关于批准发布GB 24315-2009《校车标识》

国家标准第1号修改单的公告

国家标准《校车标识》(GB24315-2009)

第 1 号修改单

图 5 校车标牌尺寸

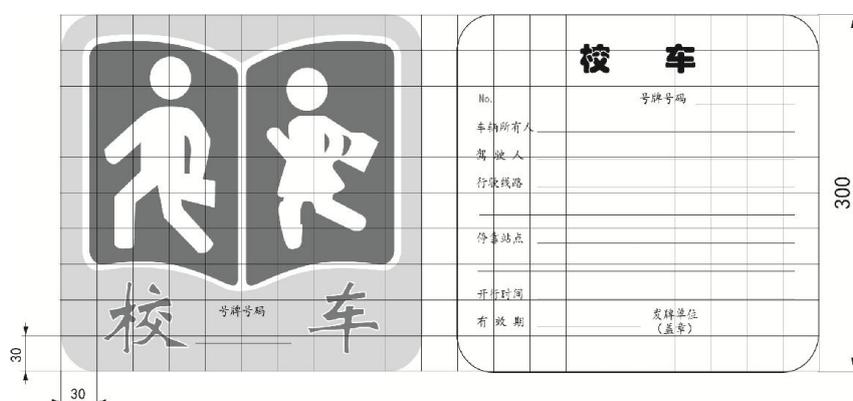
四、第 5.2.2.1 条修改为：校车前风窗玻璃右下角放置的校车标牌外廓尺寸为 300mm×300mm，其他尺寸见图 5。校车标牌正面中文字符“校车”字

体为方正魏碑简体，字高为 60mm，白边宽为 1mm，中文字符“号牌号码”为楷体，字高为 10mm。校车标牌背面英文字符“No.”为 10mm 楷体，中文字符“校车”字体为华文琥珀，字高为 25mm，“号牌号码”、“车辆所有人”、“驾驶人”、“行驶线路”、“停靠站点”、“开行时间”、“有效期”和“发证单位（盖章）”等中文字符字体为楷体，字高为 10mm。放置式样见附录 A 的前视图。
